改善箇所説明図

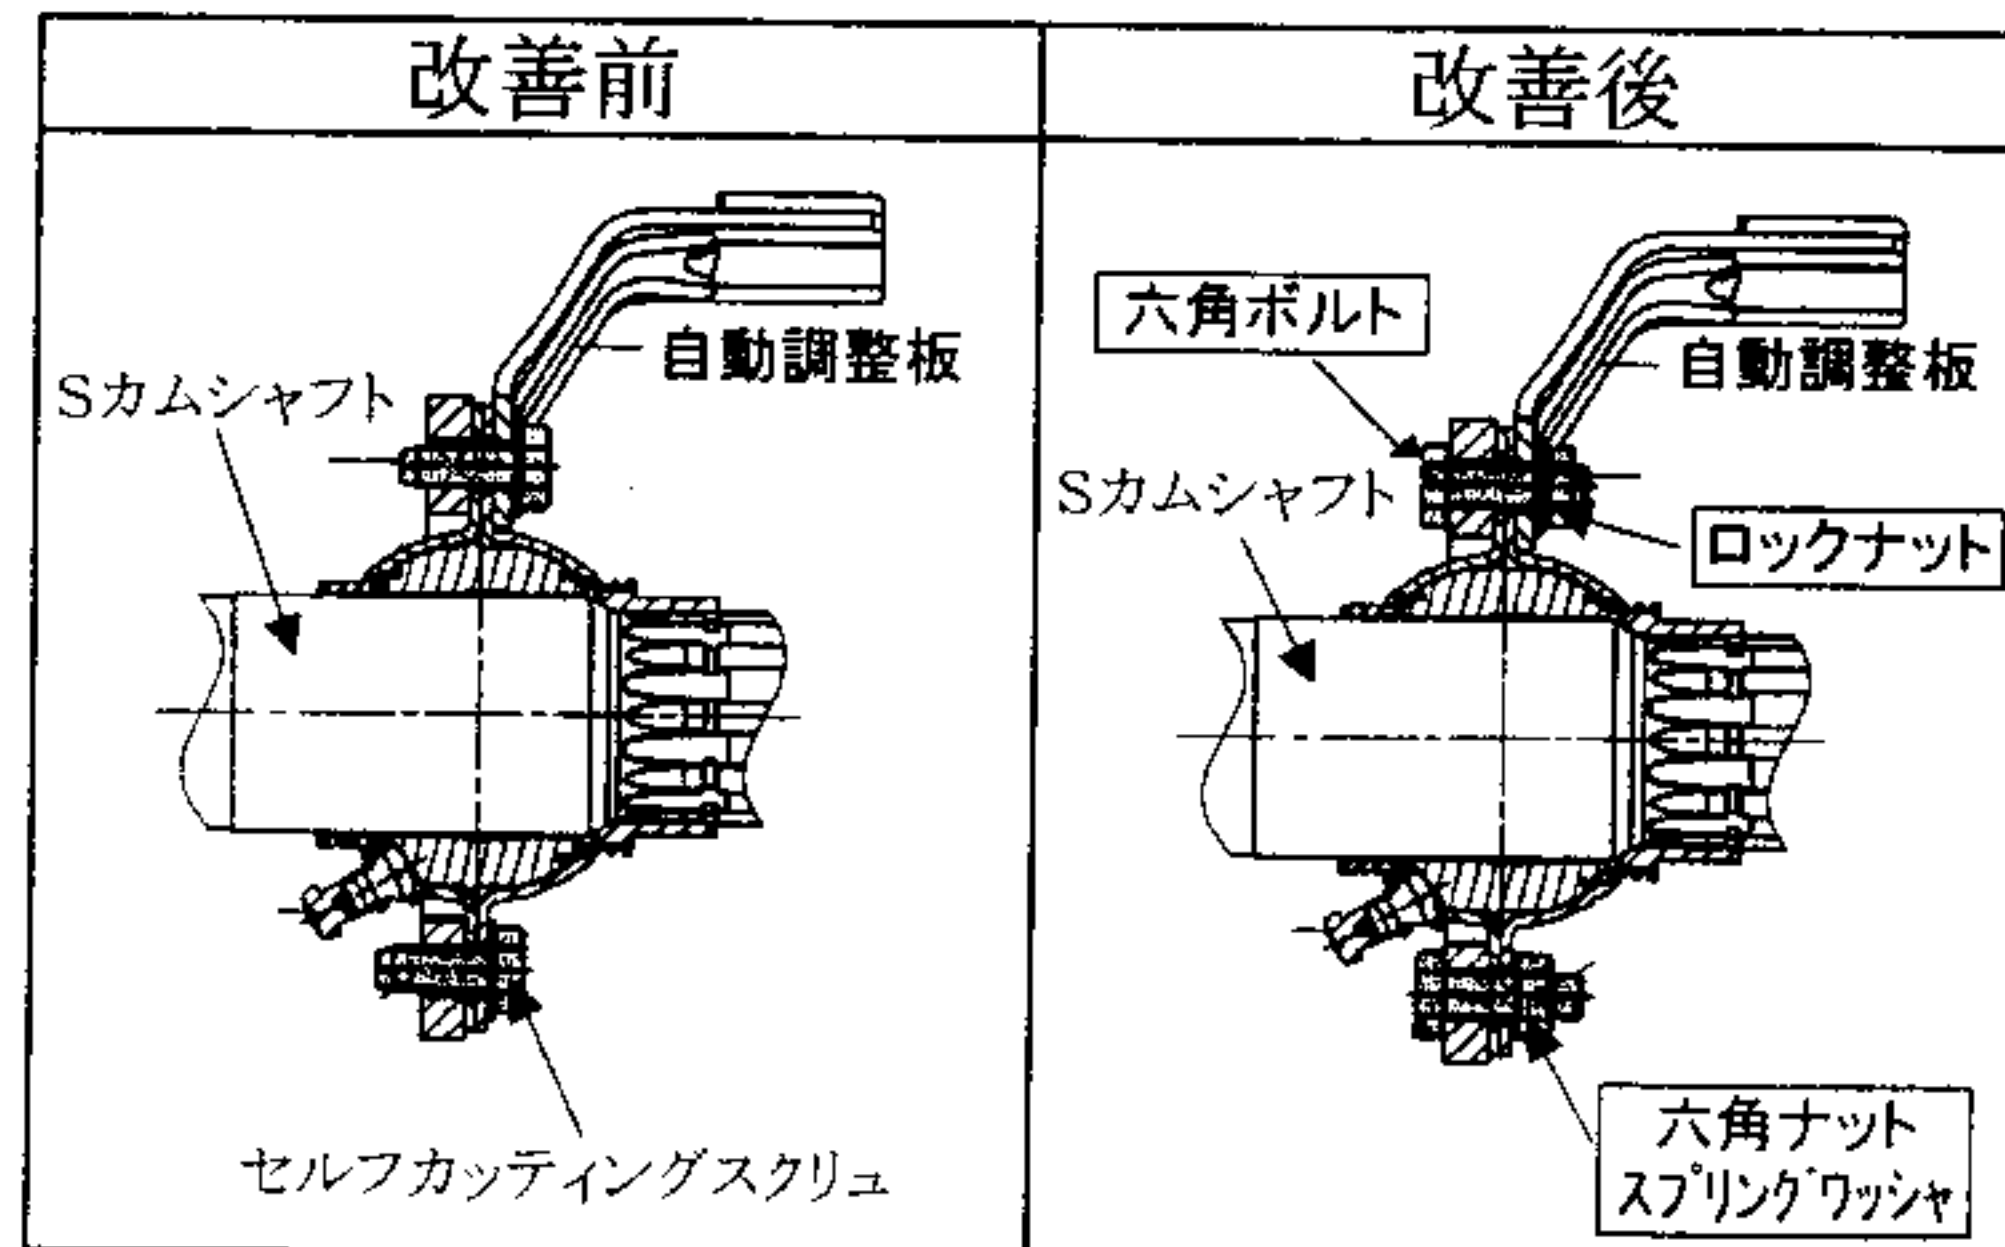
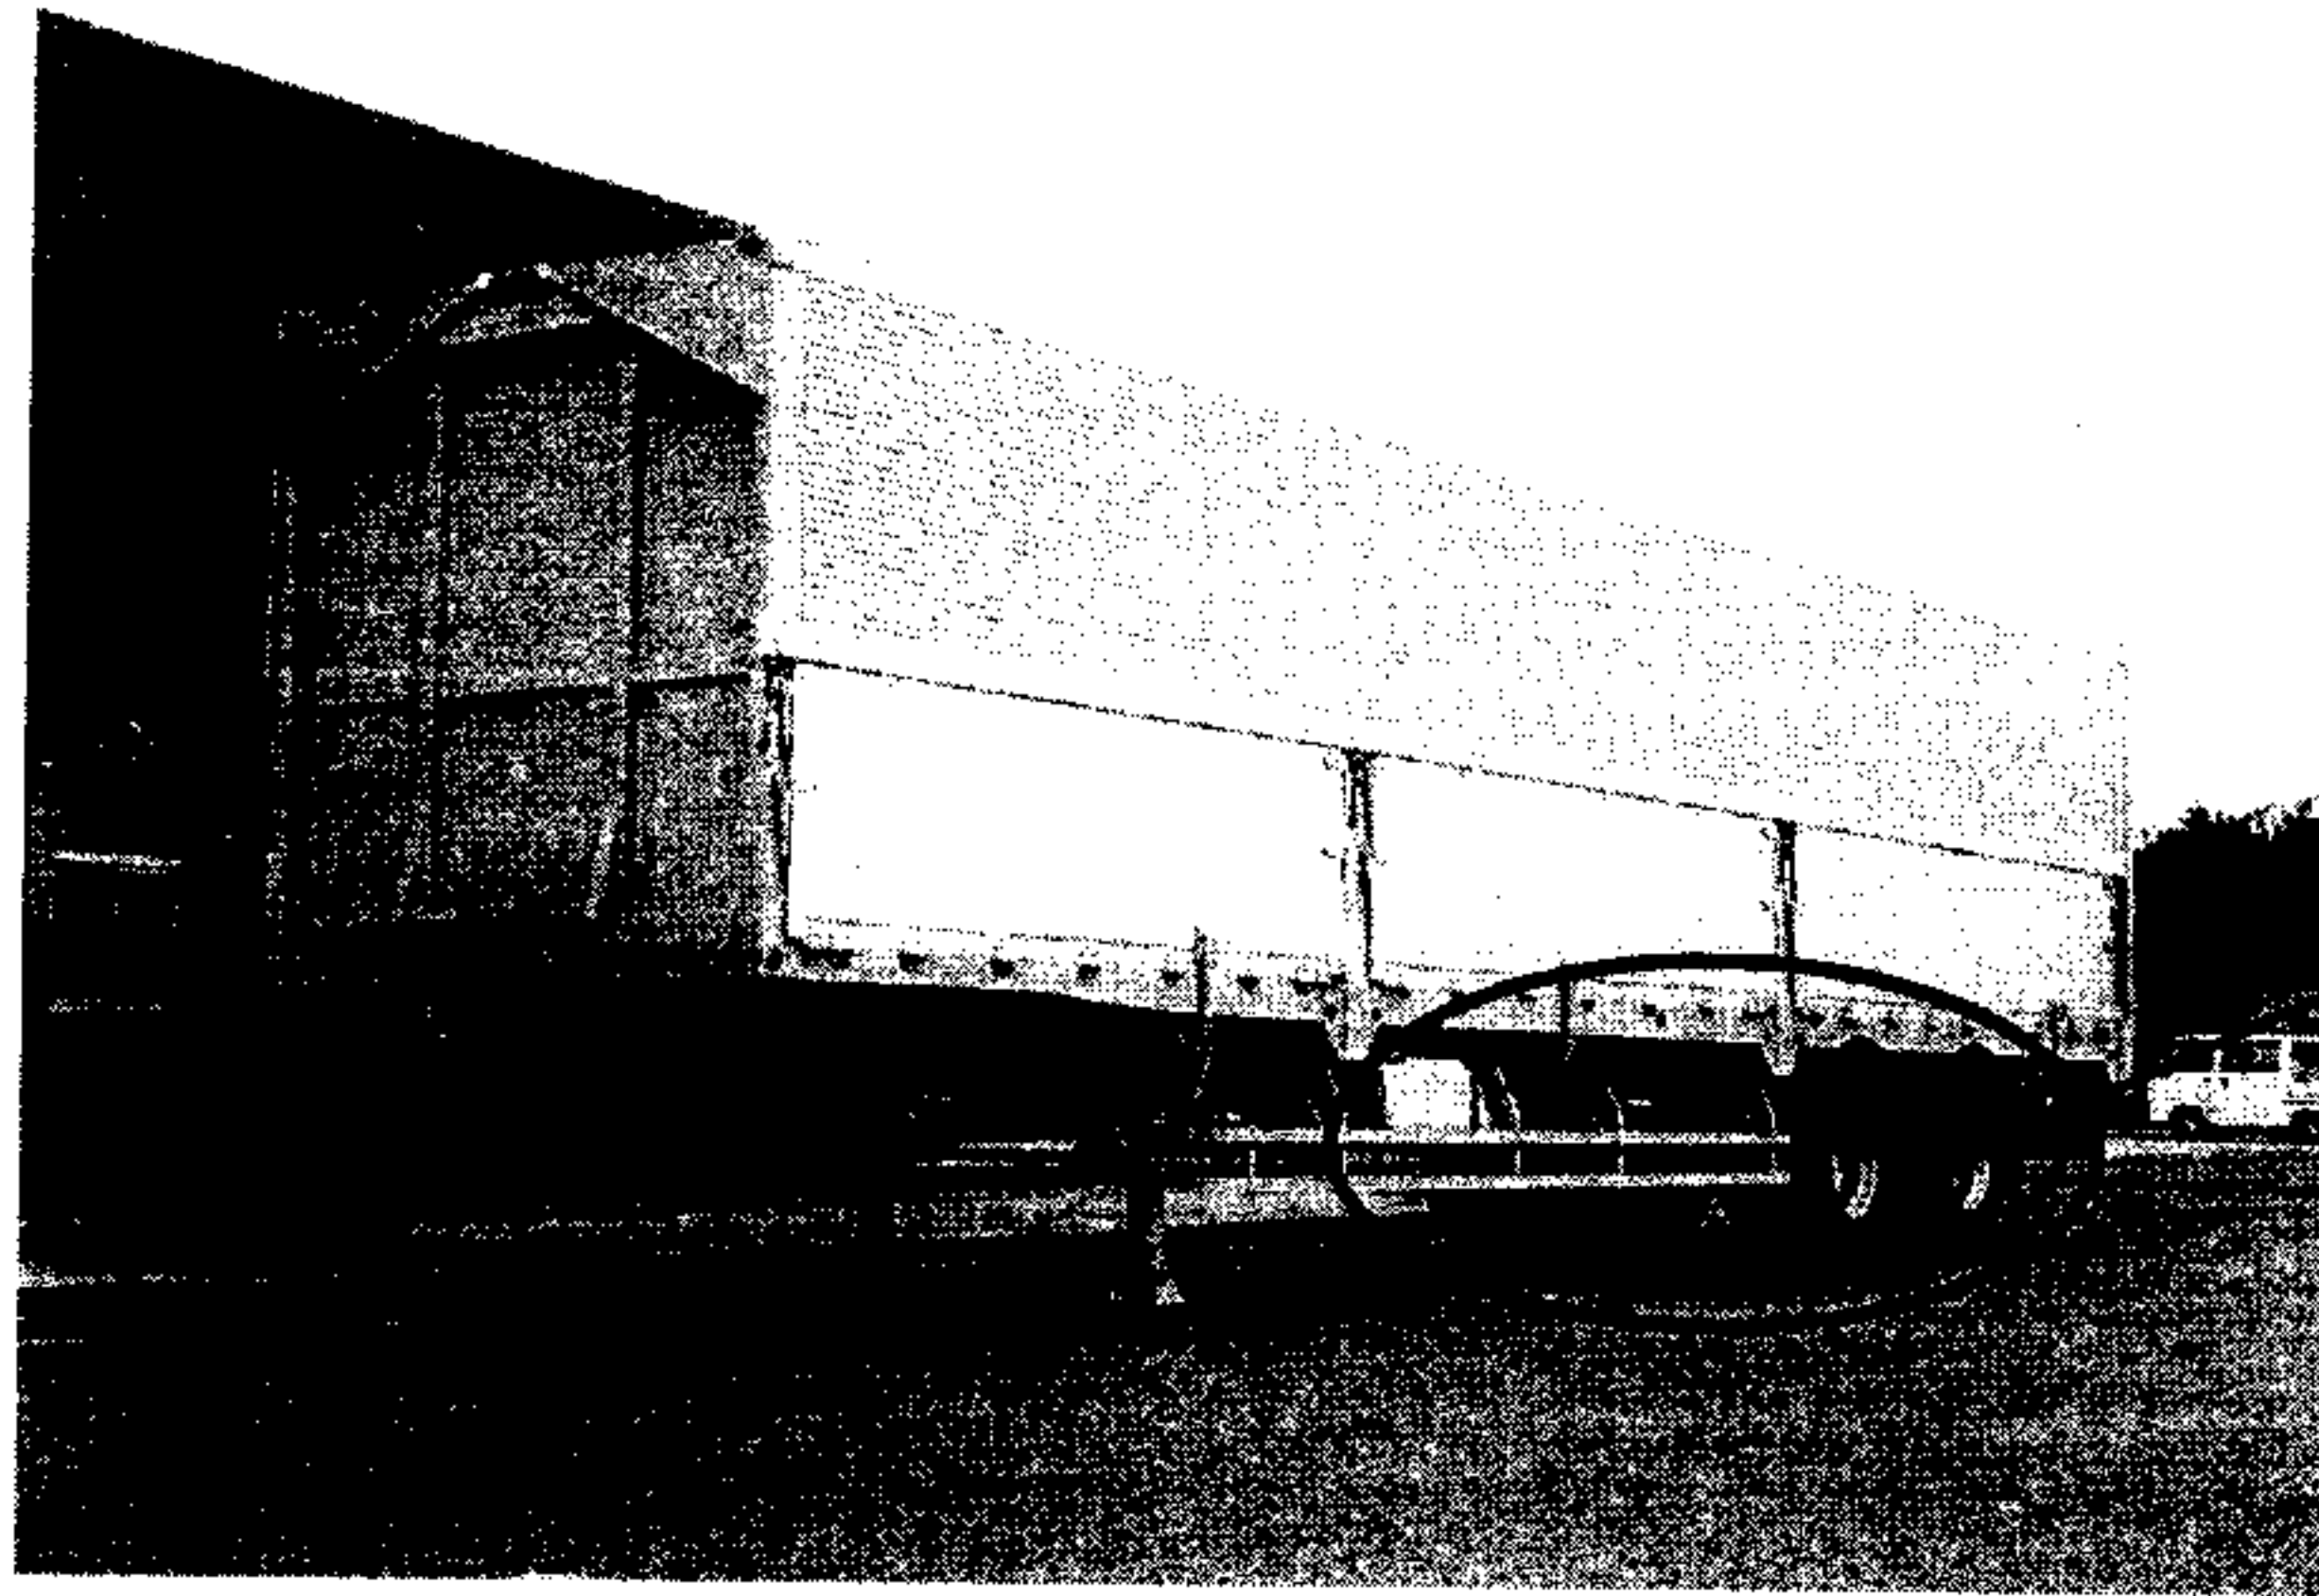
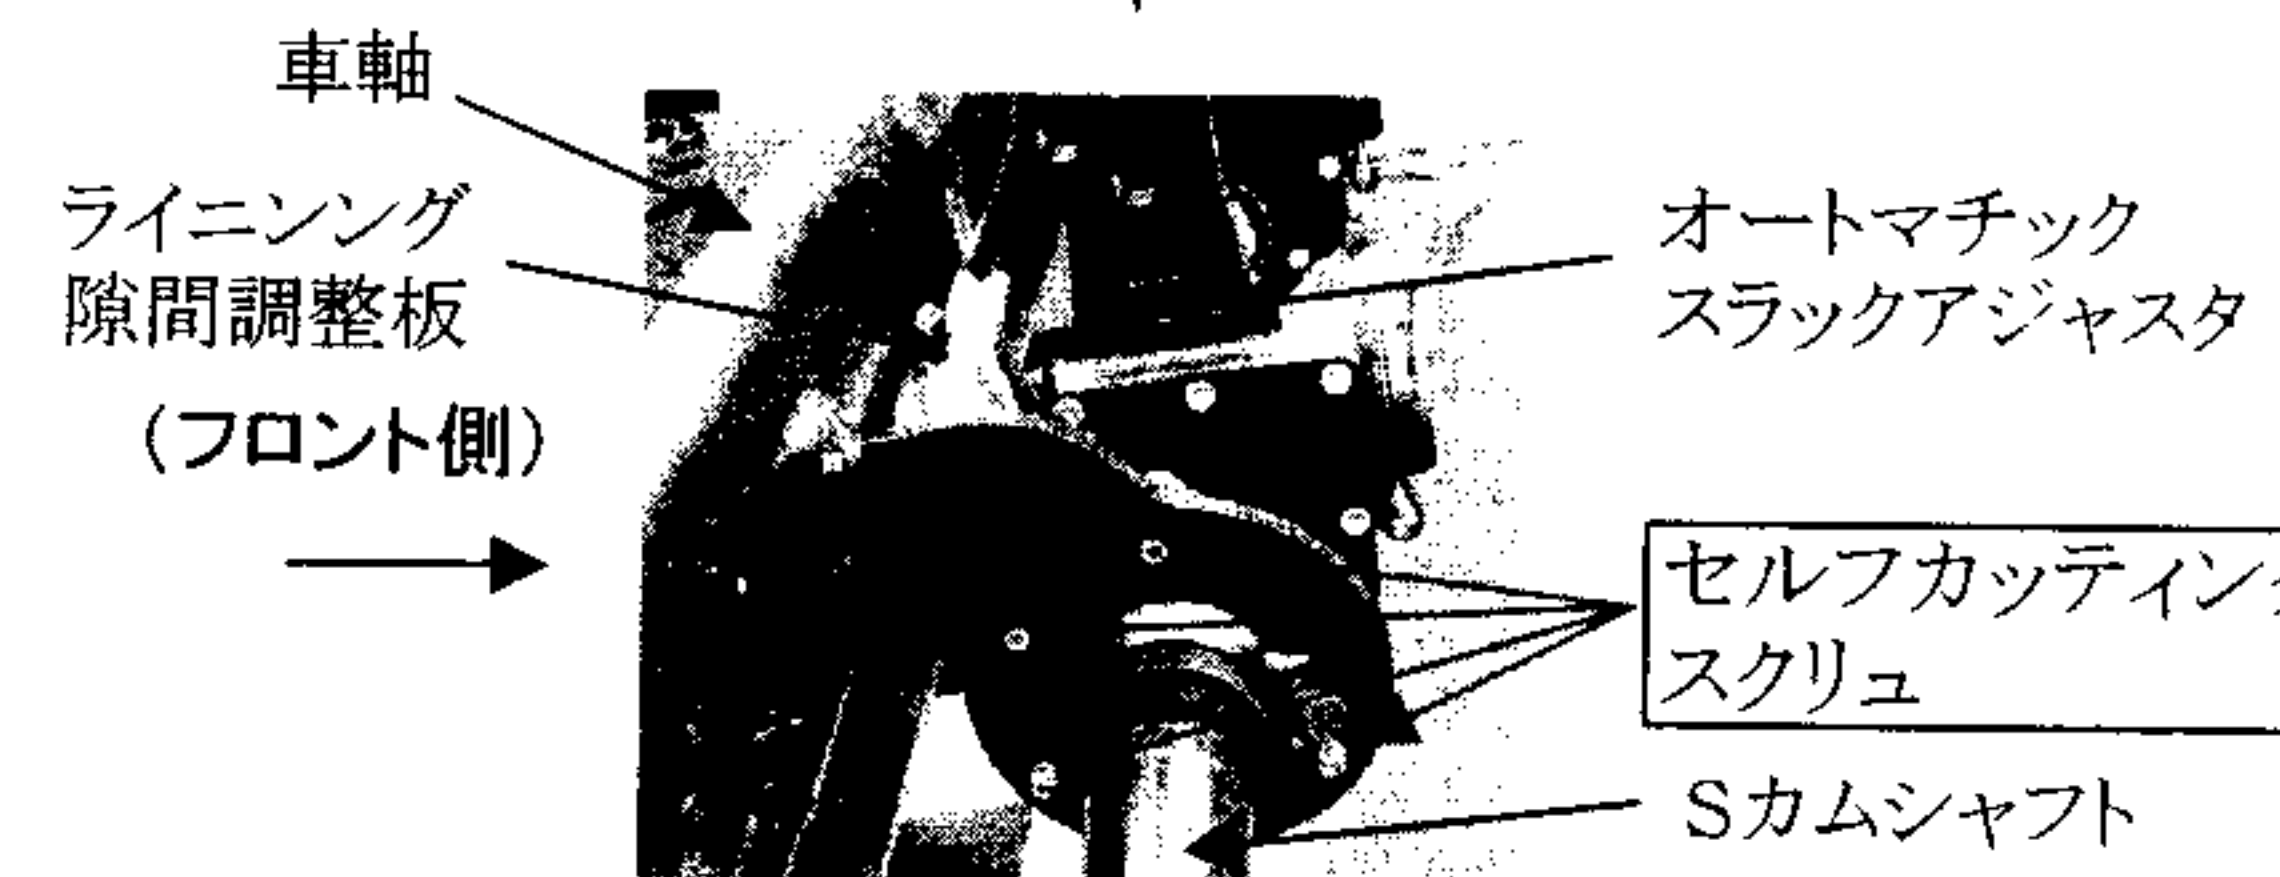
基準不適合発生箇所

ライニング隙間調整板等を固定しているセルフカッティングスクリュの熱処理が不適切なため、当該スクリュの強度が不足しているものがあり、そのまま使用を続けると、当該スクリュの頭部が折損することがある。そのため、ライニング隙間調整板が脱落するとともに、ブレーキドラムとブレーキライニングの隙間を自動的に調整することができなくなるおそれがある。

改善の内容

全車両、セルフカッティングスクリュを対策品(ボルト、ナット)と交換する。
